## 32 Blokkaarten treingestuurd

### 32.2 Tweerail blokkaart 2BKD (HCCM 87)

afbeelding 4 2BK oud  
montage diodes

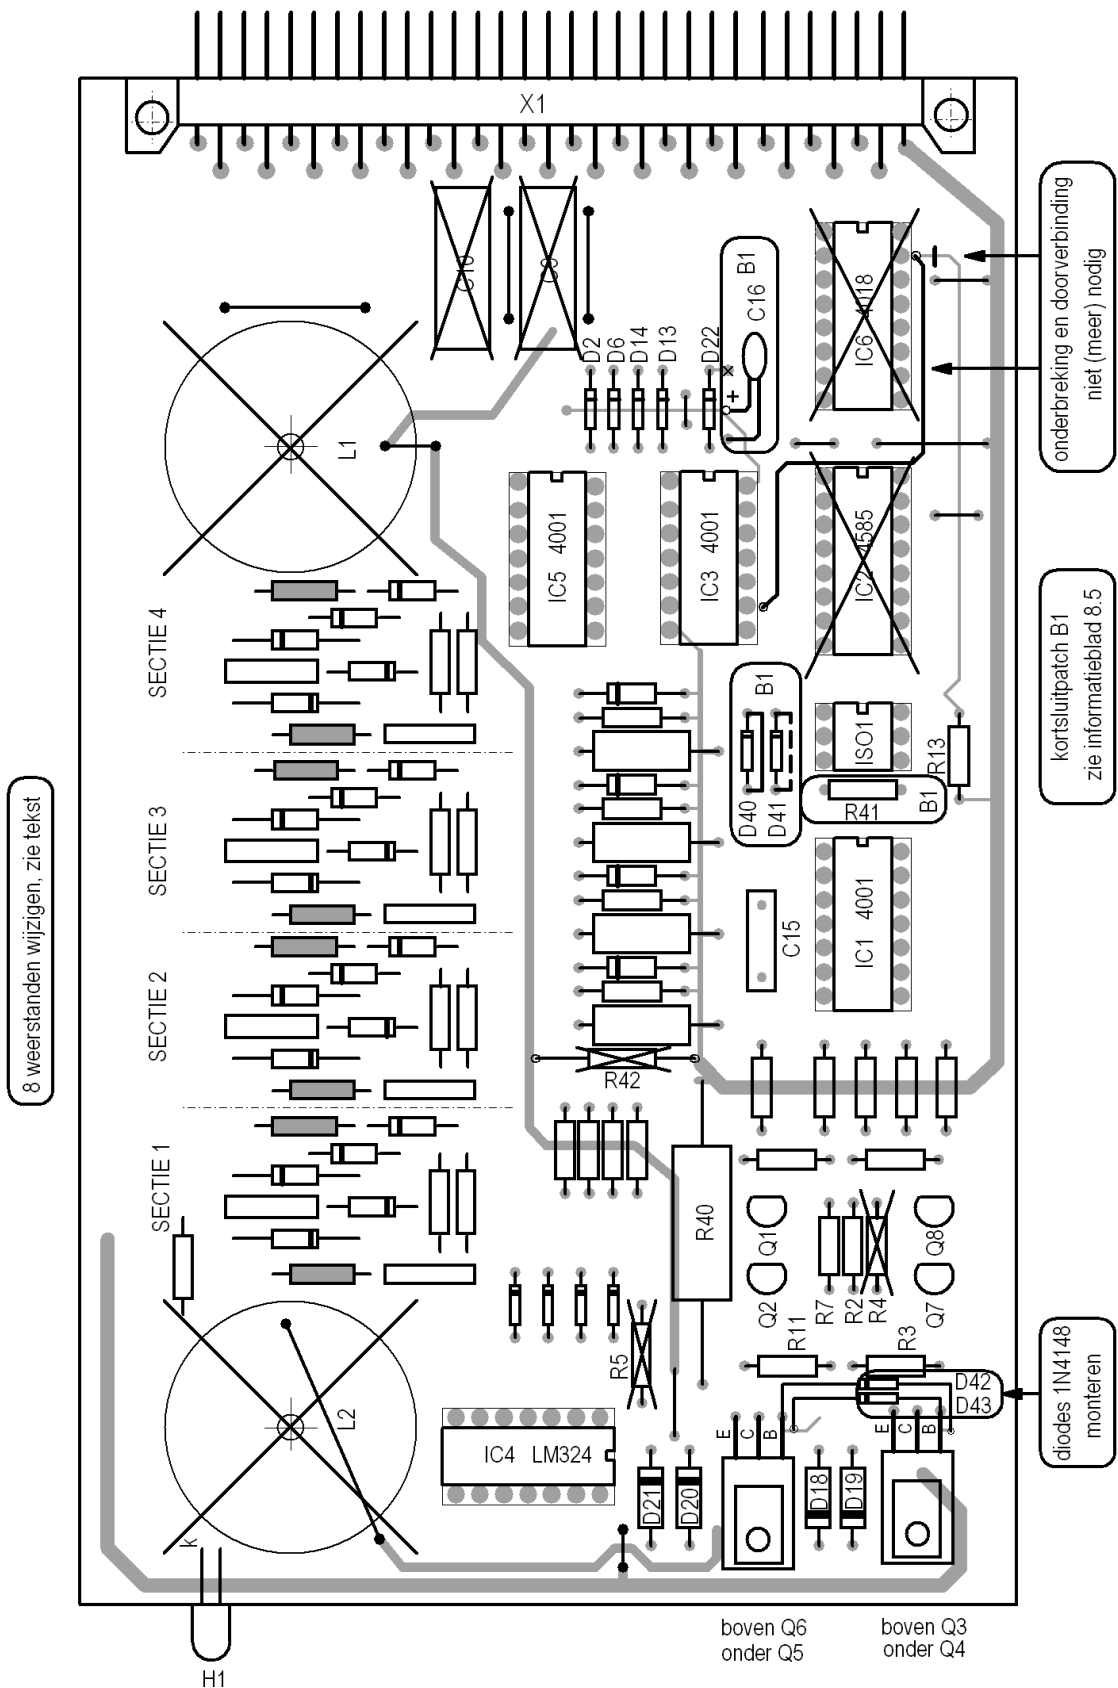
De dioden tussen de basissen van de rijstroomtransistoren kunnen aan de soldeerzijde worden aangebracht of aan de componentenzijde, zoals afbeelding 1 laat zien. In dat geval moet *naast* de aansluitingen van de basissen een gaatje  $\varnothing$  0,8 mm worden geboord. *Voorkomen moet worden dat door het boren sporen worden onderbroken*. De kathode van D42 komt aan de componentenzijde aan de basis van Q6, de anode komt via het gaatje aan de soldeerzijde aan de basis van Q4. De kathode van D43 komt via het gaatje aan de soldeerzijde aan de basis van Q5 en de anode komt aan de componentenzijde aan de basis van Q3.

afbeelding 1 2BK oud  
 doorgekruiste componenten verwijderen  
 twee diodes monteren

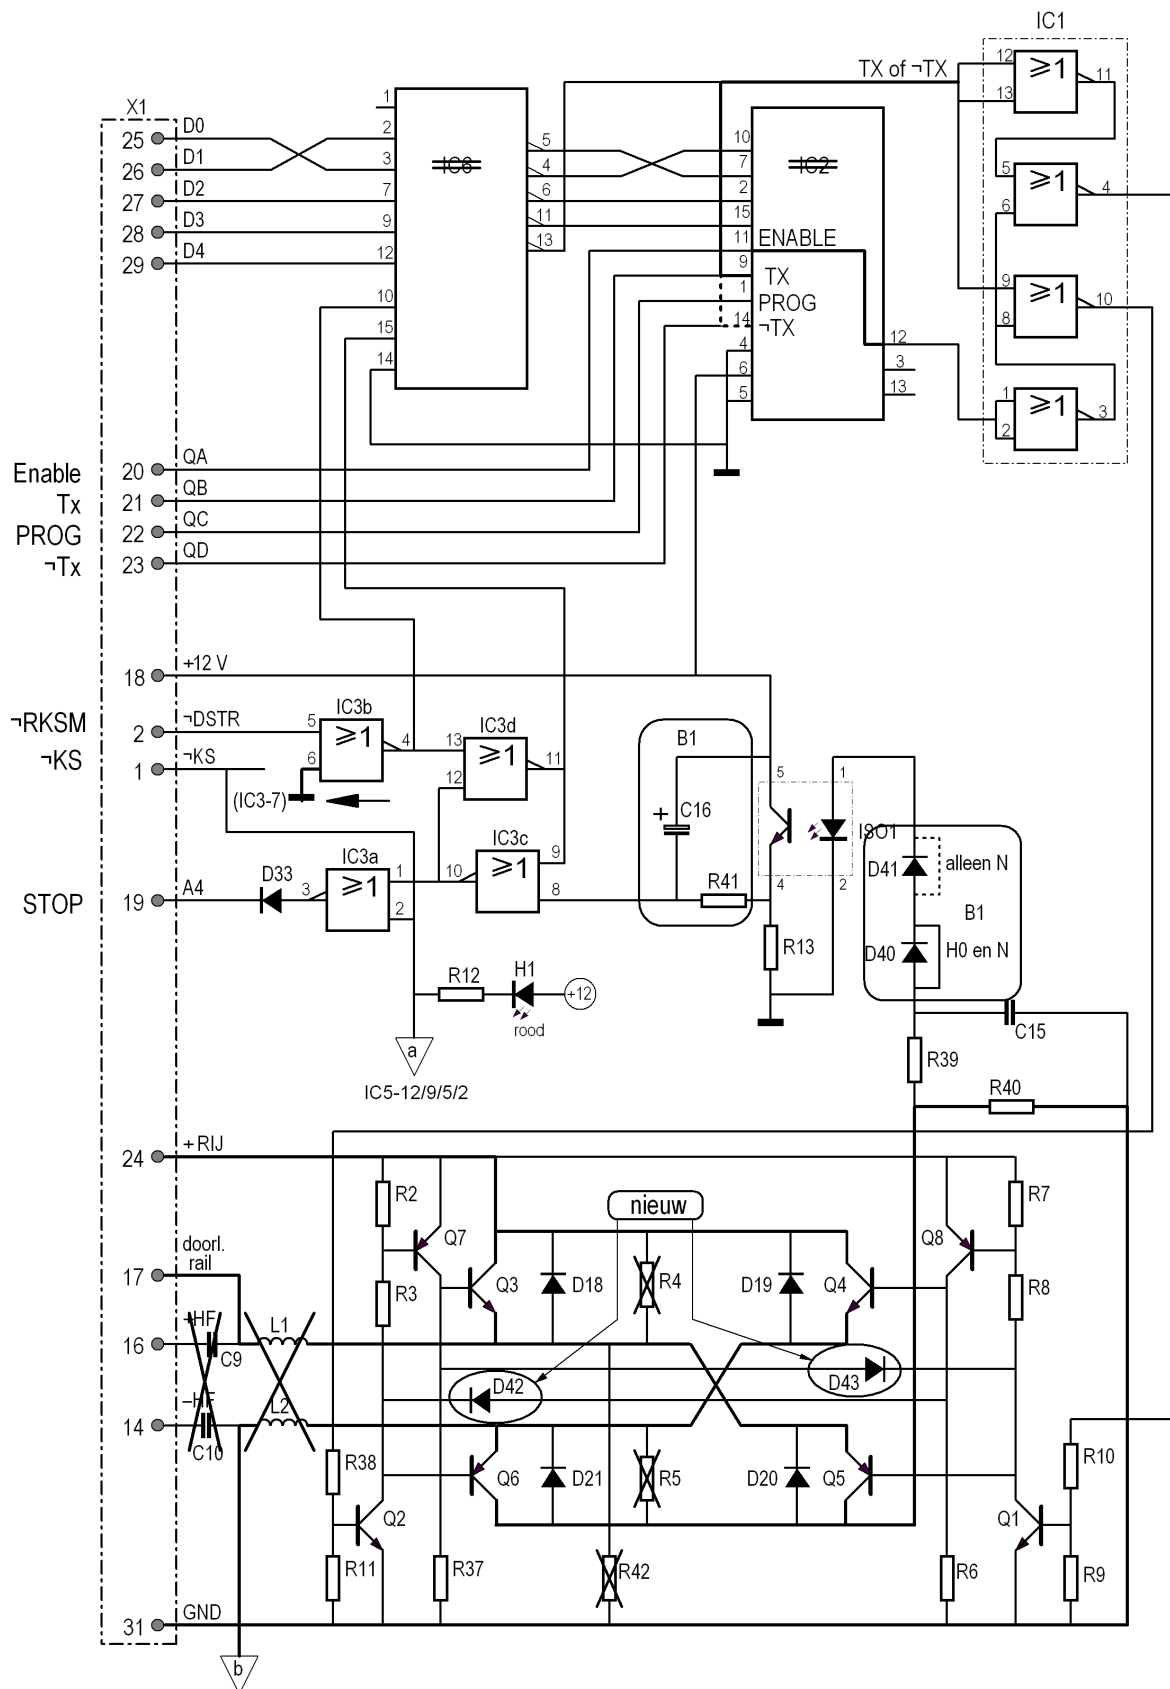
nodig, als R42 destjds werd gemonteerd moet hij nu weer worden verwijderd. Hij is, evenmin als de weerstanden R4 en R5, niet meer nodig. Voor het verwijderen van weerstanden kunnen aan de componentenzijde de aansluitdraden worden doorgeknipt. Verder moeten alle componenten worden verwijderd die in afbeelding 1 en schema 1 zijn doorgekruist. De IC's moeten uit de voeten worden getrokken, *de voeten hoeven niet te worden verwijderd*.

schema 1 2BK oud  
 te verwijderen en nieuw te  
 monteren componenten

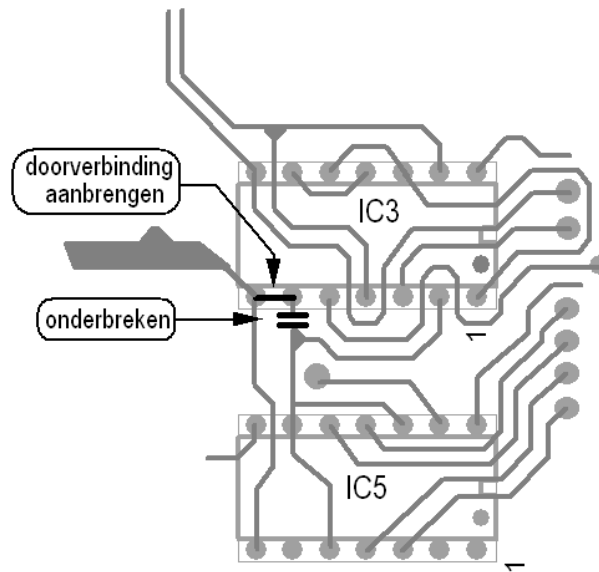
IC6 (waarin het snelheidsgetal werd opgeslagen) en IC2 (waarin het snelheidsgetal werd vergeleken met het tellersgetal) zijn vervallen. Via de doorverbindingen onder IC1 en IC2 worden de nieuwe signalen direct aan IC1 gevoerd, zie schema 1. IC1 fungeert als doorlaatpoort voor Tx of  $\neg$ Tx, afhankelijk van het enable-sigitaal. Als dat laag is wordt het signaal naar Q3  $\div$  Q6 geblokkeerd en krijgt het betreffende blok geen rijspanning.

afbeelding 2 2BK oud  
isoleren en met GND  
verbinden van IC3 pen 6

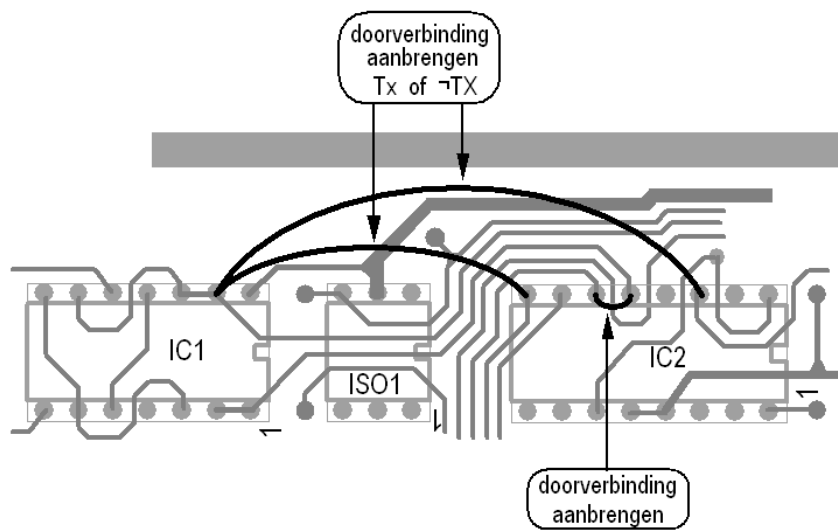
Het spoor van IC5 pen 9 naar IC3 pen 6 moet zo dicht mogelijk bij pen 6 worden onderbroken, de verbinding van IC5 pen 9 naar IC3 pen 2 moet behouden blijven. Vervolgens moet pen 6 met pen 7 (= GND) worden doorverbonden, zie afbeelding 2.
